För aggregat med SP400 automatik (extern EC-modul)

For units with SP400 automatic (external EC module)

No. Unit	Pos. No.	Name, type, dim.	Drawing no. Standard	Art. No.	Matr. Spec.
Date	Drawn	Projection	Scale		
2022-03-22	Rydkri				
Checked	Appr.			Replaces: 342158 Replaced by: Side:	
CONNECTION SPARE FAN					
ALBATROSS S12 WITH SP400					
Art.nr 120132

FANS_WITH_EC-MOTOR

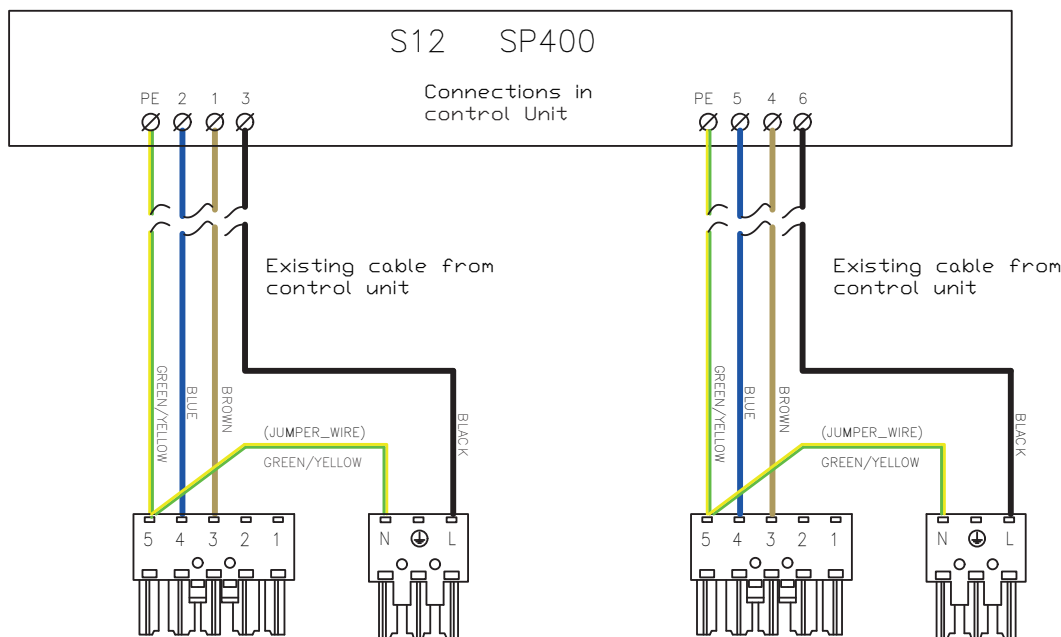
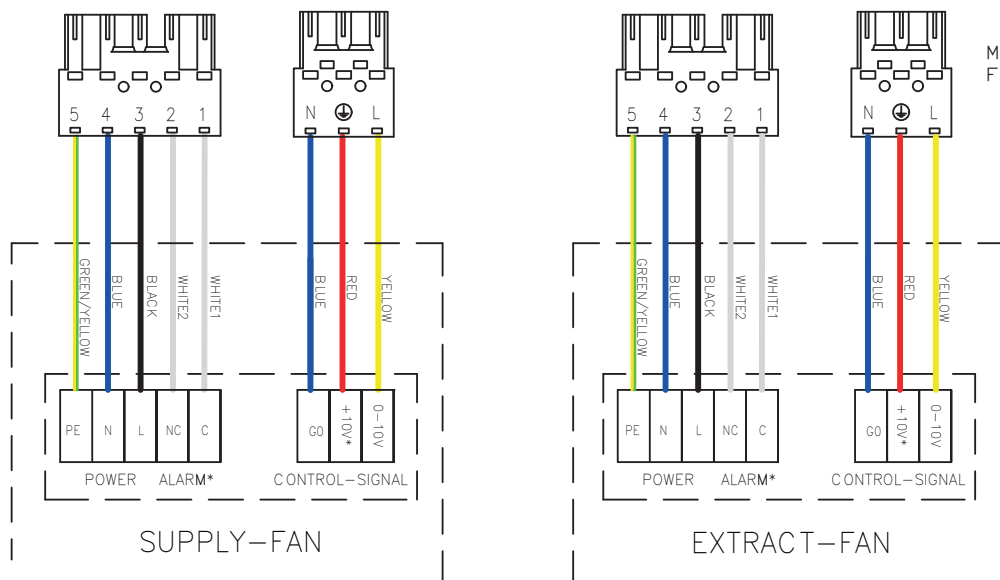
Existing engine and EC module have been discontinued by the supplier but can be replaced by the delivered spare parts engine with a built-in EC module. However, some switching in the unit must be done.

Cable running between the terminal block and the EC module must be connected directly to the new motor via the supplied connectors.

*(Wires for ALARM and +10v is not used in SP400 controller)

See attached wiring diagram.
